**AVIS RELATIF À LA PROTECTION
CONTRE LES EVENTUELS EFFETS NOCIFS ET NUISANCES
PROVOQUÉS PAR LES RAYONNEMENTS NON IONISANTS
GÉNÉRÉS PAR DES ANTENNES ÉMETTRICES STATIONNAIRES**

Commune : AISEAU-PRESLES - Exploitant : PROXIMUS

Référence exploitant : 71NVN_06

Rapport n° 2967 / 2025

Figure 1 : Vue en plan des lieux de séjour et des points de contrôle

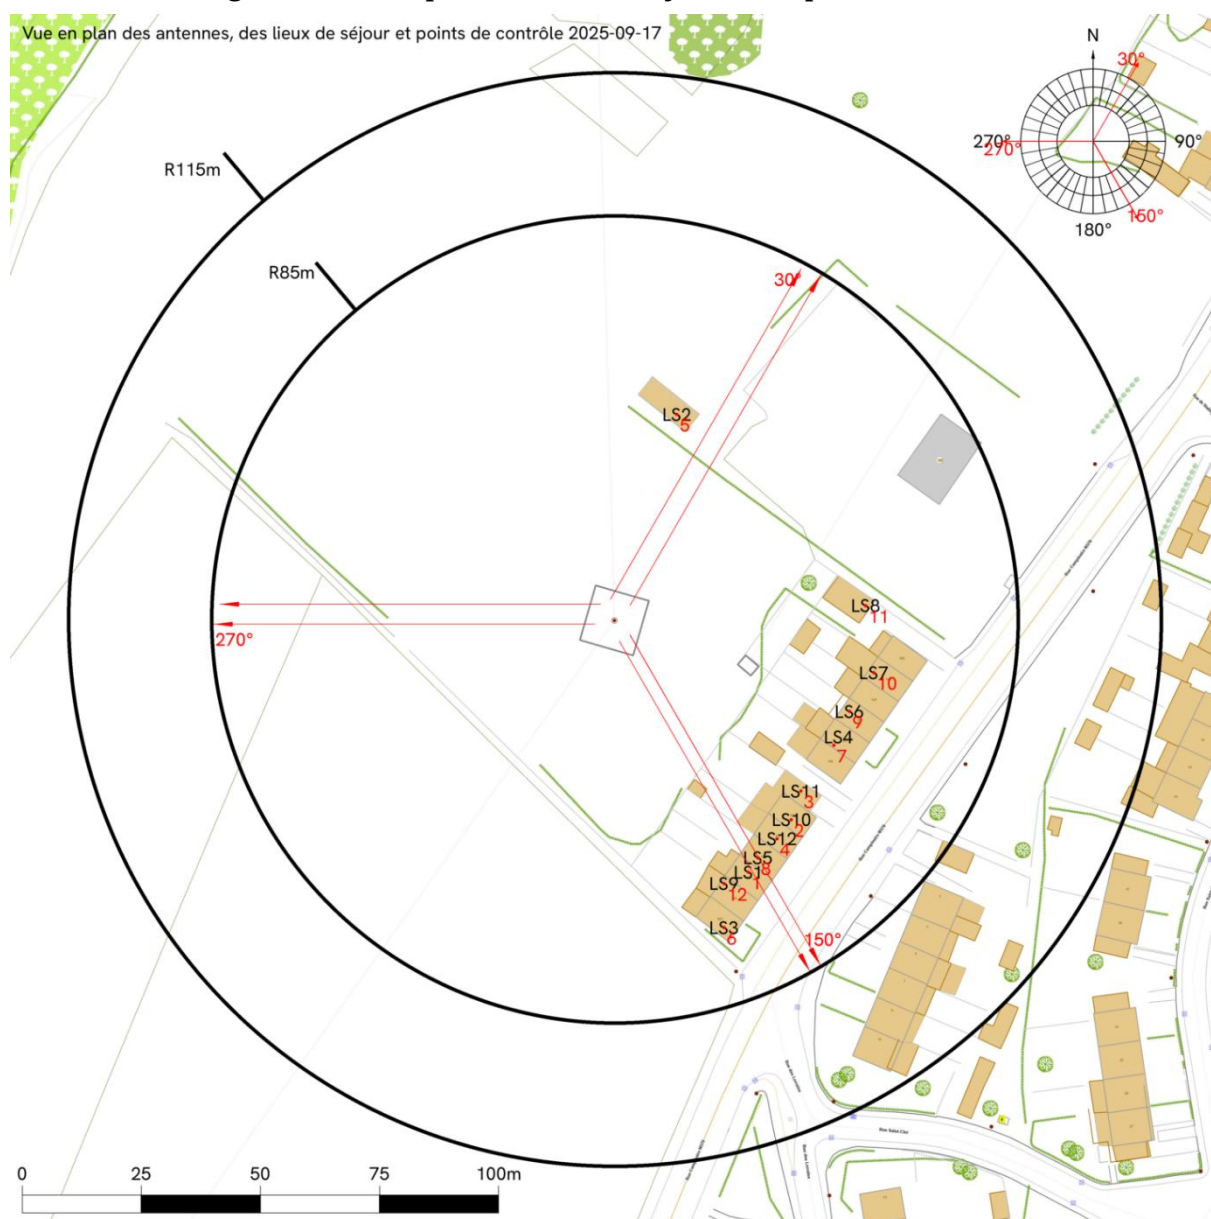
Les fréquences d'émission, la puissance rayonnée par chacune des antennes et leur gain permettent de déterminer le rayon de la zone à analyser. Tout dépassement de la limite par installation est exclu en dehors de cette zone. Le tableau 2 reprend les 35 LS² pour lesquels l'indice d'exposition est le plus élevé. Les différentes colonnes indiquent :

- le numéro du point de contrôle repris sur un des plans de la figure 1;
- le numéro du LS dans lequel se trouve le point de contrôle de la 1^{ère} colonne ;
- l'atténuation d'obstacle prise en compte pour le calcul de l'indice d'exposition dans le LS ;
- le résultat du calcul de l'indice d'exposition.

N° point de contrôle	LS	Atténuation (dB)	Indice d'exposition relatif à la limite par installation IE_i
1	LS1	3,0	0,684
6	LS3	3,0	0,677
8	LS5	3,0	0,597
4	LS12	3,0	0,564
2	LS10	3,0	0,479
12	LS9	3,0	0,240
7	LS4	3,0	0,183
3	LS11	3,0	0,078
10	LS7	3,0	0,077
9	LS6	3,0	0,071
5	LS2	3,0	0,057
11	LS8	3,0	0,028

En ce qui concerne les antennes de l'installation mentionnées dans le tableau 1, la distance maximale à laquelle la limite pourrait être atteinte, à l'extérieur, est égale à 102,4 m. S'il n'y a pas de LS à une distance inférieure, les antennes respectent forcément la limite d'immission.

Dans le cas des LS situés à l'intérieur des bâtiments, une atténuation d'obstacle est prise en compte et il en résulte que la distance maximale à laquelle la limite pourrait être atteinte se réduit à 73,8 m.

Figure 2 : Vue en plan des installations d'antennes dans un rayon de 300 mètres autour de l'installation faisant l'objet de la demande d'avis

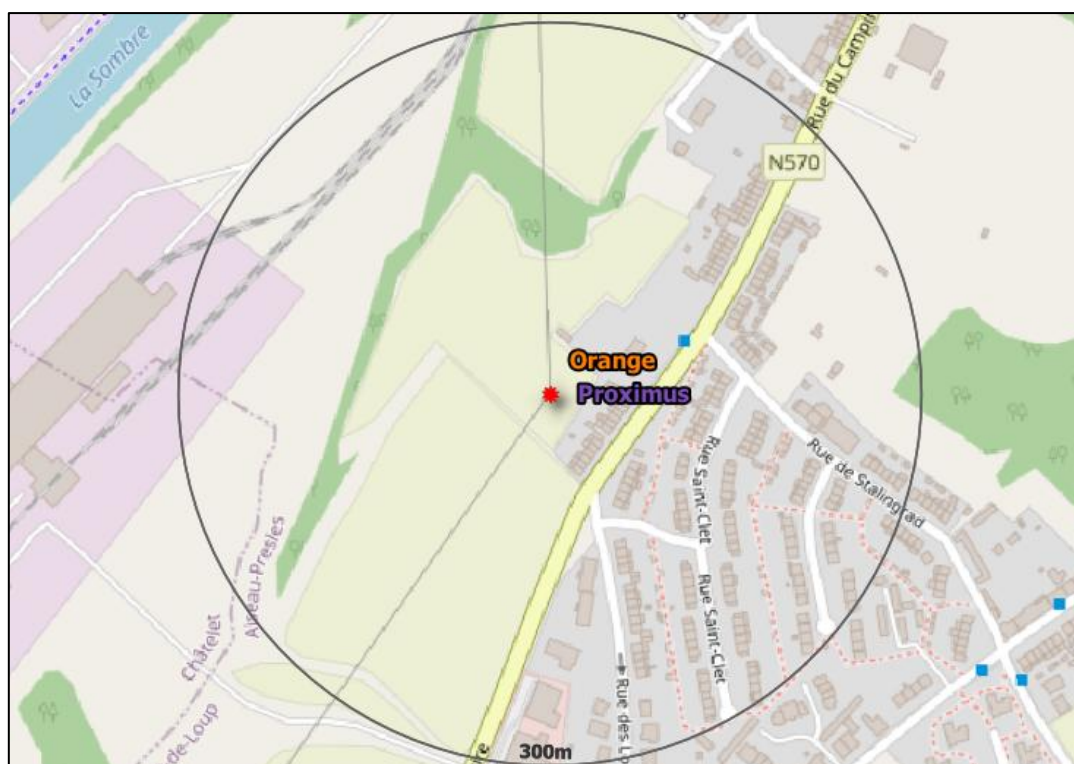
Le plan en projection verticale de la figure 2 indique la localisation des installations d'antennes émettrices stationnaires visées par le décret et situées dans un rayon de 300 mètres autour de l'installation référencée dans le paragraphe 2 et localisée au centre du cercle. Les données de localisation de ces antennes et les avis correspondant sont accessibles via le cadastre en ligne des antennes émettrices stationnaires⁸. Les installations prises en compte dans l'évaluation du respect de la limite cumulative sont les installations d'antennes émettrices déclarées en service par l'exploitant à la date du présent avis, à l'exception de l'installation référencée dans le paragraphe 2 et éventuellement d'autres installations ayant fait l'objet d'une demande d'avis à la même date et qui sont situées à l'intérieur de la zone de 300 mètres de rayon.

- c) dans tous les autres cas, il a été vérifié que la limite cumulative définie à l'article 4, §2 du décret n'est pas dépassée dans les lieux de séjour sur base du nombre d'installations localisées dans la zone d'évaluation de 300 mètres de rayon représentée dans la figure 2, de leur localisation ainsi que des données inscrites dans la figure 1 et au paragraphe 4 du présent avis et dans les avis attestant le respect de la limite par installation ou de la limite abrogée de 3 V/m relatifs aux autres installations reprises dans la figure 2.

Compte tenu des considérations ci-dessus, il apparaît que l'intensité du rayonnement électromagnétique généré, dans les lieux de séjour situés dans un rayon de 300 mètres autour de l'installation référencée dans le paragraphe 2, par l'ensemble des antennes émettrices stationnaires de l'ensemble des exploitants du même site d'antennes émettrices stationnaires respecte la limite fixée à l'article 4, § 2 du décret.
